RECONSTRUCTION DE LA STATION D'ÉPURATION « HALIOTIS »  
DE NICE

**NC2 – NOTE COMPLÉMENTAIRE N°2 EN  
MÉMOIRE EN RÉPONSE À LA MRAE**

**SUIVI DU DOCUMENT : 13190084-ER1-ETU-ME-1-067**

**Figure 2 : Localisation des sites de compostage des boues du complexe HALIOTIS II**

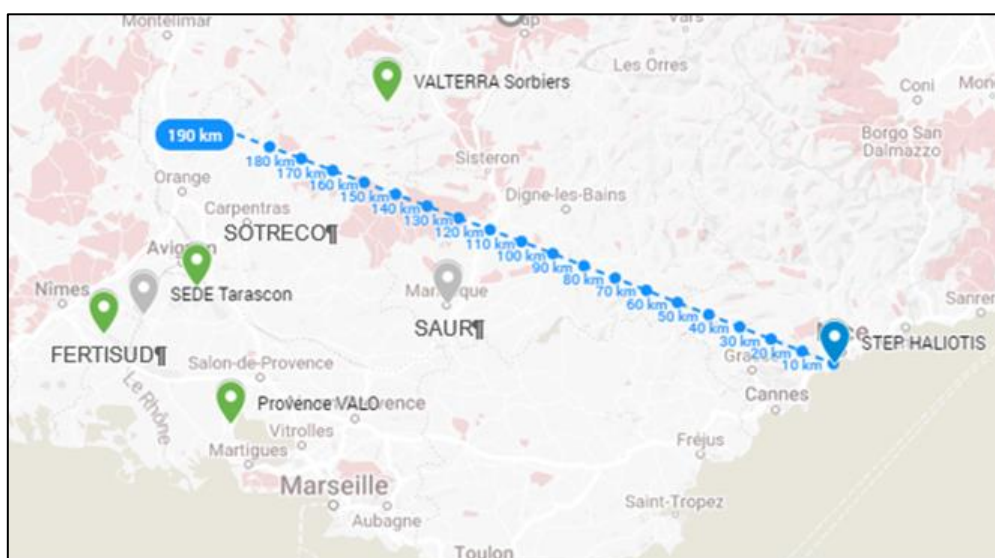
**La MRAe recommande de compléter la présentation du projet par une liste exhaustive des installations modifiées ou projetées, la localisation des bassins d'orage, la destination géographique des boues digérées qui feront l'objet d'une valorisation organique et les moyens de garantie des exutoires de cette filière.**

Le modèle de gestion des boues par compostage cible essentiellement des filières se situant dans un rayon géométrique de 200 km du complexe HALIOTIS II pour minimiser le transport en ciblant des unités de traitement de proximité.

La cartographie et le tableau ci-après localisent et précisent les capacités de traitement des sites présélectionnés :

Ce schéma de valorisation des boues est déjà en place et donne satisfaction, le nombre de sites permet de disposer d'un ensemble important de filières d'évacuation.

**Figure 4 : Localisation des travaux d'entretien courant sur la digue de la plateforme HALIOTIS**

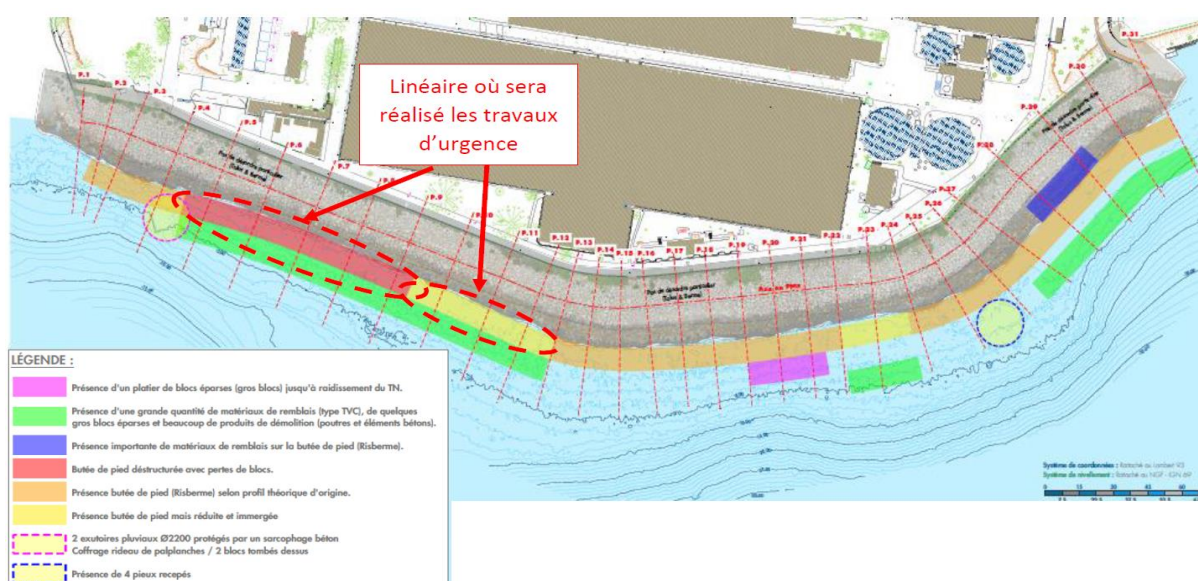
**La MRAe recommande d'intégrer, dans le périmètre du projet, les travaux de confortement de l'ouvrage de protection d'Haliotis II contre les risques sismique et de submersion marine.**

Comme évoqué au paragraphe A.3.8.2 de l'étude d'impact (pièce D2 du dossier), la station d'épuration HALIOTIS a été construite sur une plateforme gagnée sur la mer et un ouvrage de protection terrestre et subaquatique (digue) a été construit pour la protéger de la mer. Une étude de stabilité a été menée par CORINTHE afin de vérifier la stabilité de cette digue. L'étude a préconisé la réalisation de travaux d'entretien courant afin de corriger les dégradations observées entre les profils n°4 et n°9, entre les profils n°10 et n°12 et entre les profils n°22 et n°23.

Ces travaux d'urgence ont fait l'objet d'un dossier de déclaration au titre de la loi sur l'eau. Une autorisation de commencement immédiat des travaux a été envoyée par la DDTM le 30/10/2023 au travers du courrier n°2023/682. Ces travaux interviennent en dehors de l'opération de reconstruction du projet HALIOTIS II puisqu'ils sont nécessaires à la sécurisation de la STEP existante et démarreront en début d'année 2024 (intervention d'entretien très limitée qui sera achevée en mars 2024, c'est-à-dire avant les travaux, objet du présent dossier).

Figure 6 : Extrait de l'étude d'impact (§ A.3.3.3)

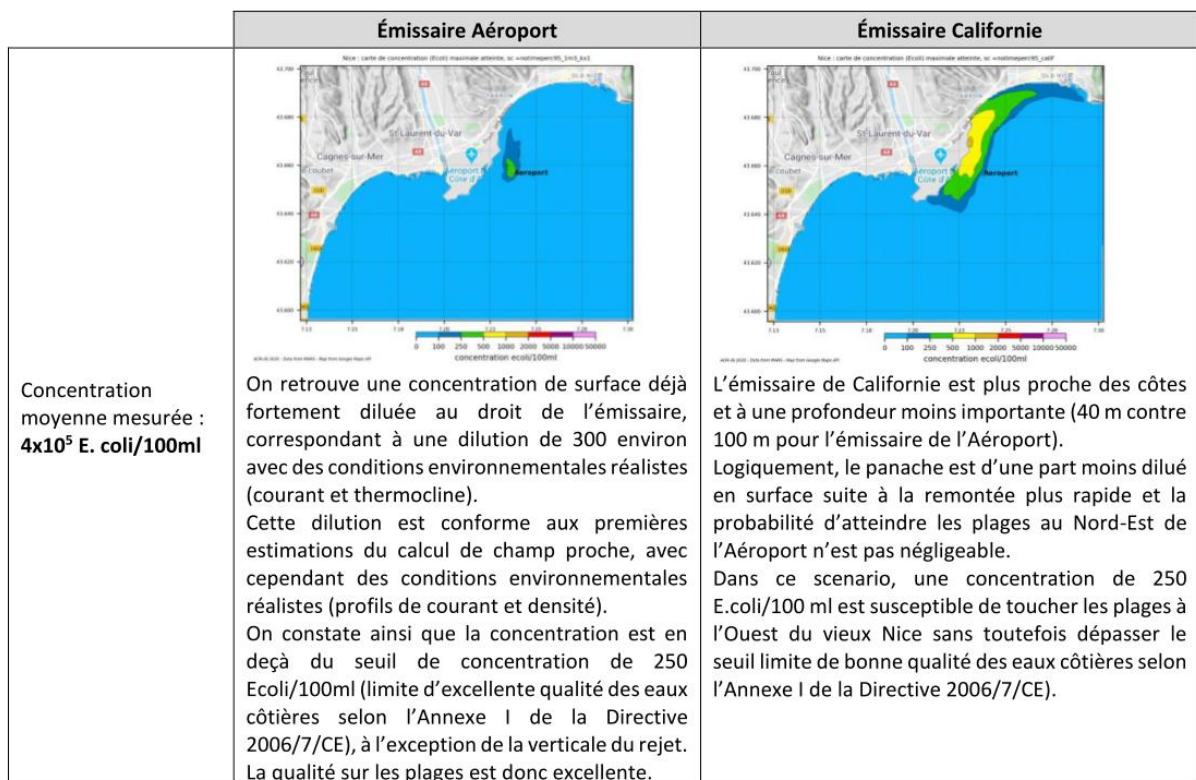
**La MRAe recommande de compléter l'étude d'impact par des modélisations afin d'évaluer l'impact du rejet de secours « Californie » au regard de l'enjeu de maîtrise du risque sanitaire lié à l'activité de baignade.**

Comme évoqué dans l'étude d'impact du projet, une simulation du rejet à l'émissaire Californie a été réalisée par ACRI-IN en 2020 afin d'établir les risques de pollution issue de cet émissaire de la station d'épuration HALIOTIS pour des conditions environnementales classiques (paragraphe A.3.3.3 de l'étude d'impact). Cette étude a permis de conclure sur l'absence de risque de contamination des eaux de baignade lors de l'utilisation de cet émissaire.

La qualité des eaux rejetées en phase travaux sera la même qu'actuellement, les flux rejetés ne seront pas augmentés, les résultats de la simulation menée par ACR-IN en 2020 restent donc valables.

**Figure 11 : Cartographie des biocénoses de la zone d'étude**

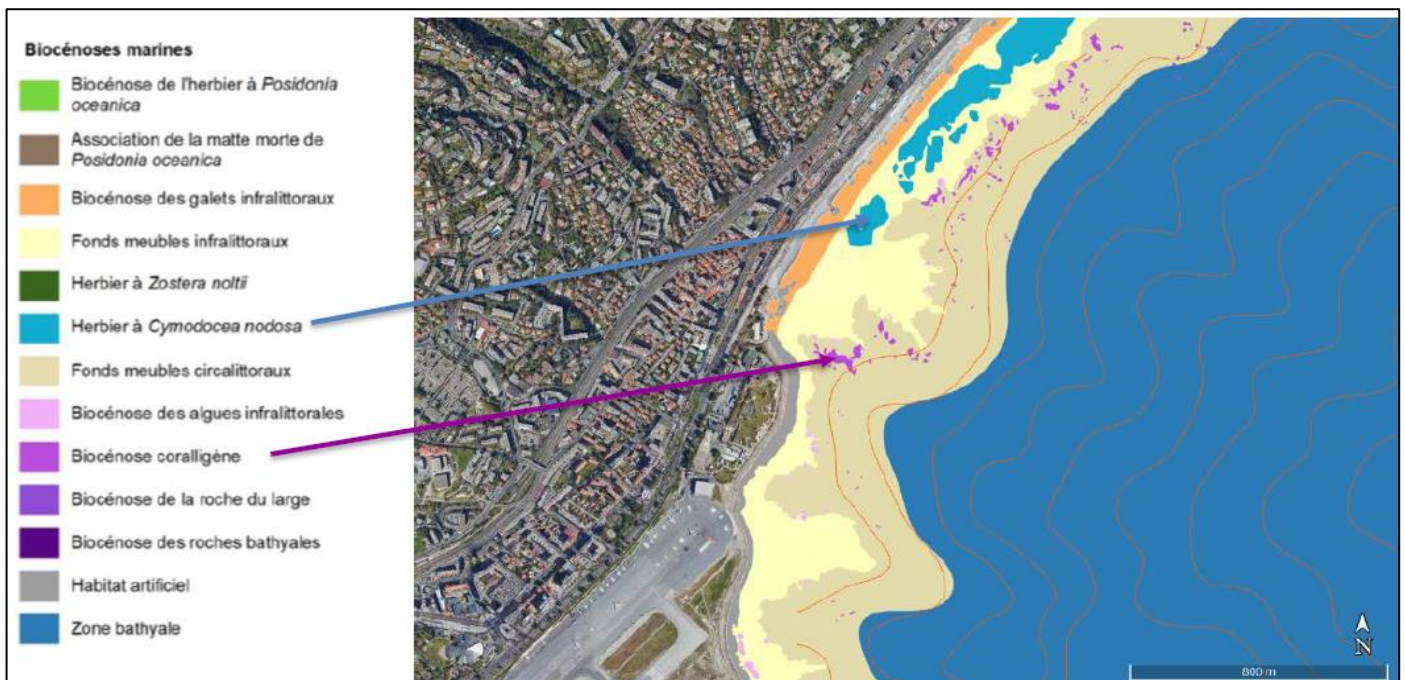
La MRAe souligne qu'une modélisation de la dispersion/dilution du nouveau panache aurait pu être intégrée au dossier. Elle aurait permis de caractériser le nouveau champ d'influence de l'émissaire au regard de l'augmentation du volume rejeté. En effet, il semblerait qu'aucune autre simulation n'ait été réalisée, pour évaluer l'impact potentiel des émissaires sur les habitats et les espèces sensibles comme les Cymodocées ou les milieux rocheux du large qui pourraient se trouver dans le champ d'influence du panache.

***La MRAe recommande de renforcer les mesures de suivi de la phase travaux de la station d'épuration, par la mise en place d'un suivi du milieu marin situé à proximité de l'émissaire de secours « Californie ».***

L'ensemble des investigations terrain de CREOCEAN a permis de réaliser la carte des biocénoses, présentée sur la figure suivante, et de montrer que la cartographie des zones supposées de substrat dur, réalisée à partir de sonars (cartographie précédente) est erronée :

CEOCEAN précise que « les substrats durs du littoral de Nice ne sont pas coralligènes mais plutôt apparentés à la biocénose de la roche du large. [...] La biocénose de la roche du large est une zone de transition entre plusieurs étages. Le cortège d'espèces qui la caractérise peut donc contenir des espèces des biocénoses supérieures (comme celle du coralligène) et des espèces des biocénoses inférieures (comme celle des roches bathyales). » (cf. page 101 de l'annexe 4 de la pièce D3).

Aucun massif dur/rocheux n'est donc identifié au large des émissaires.
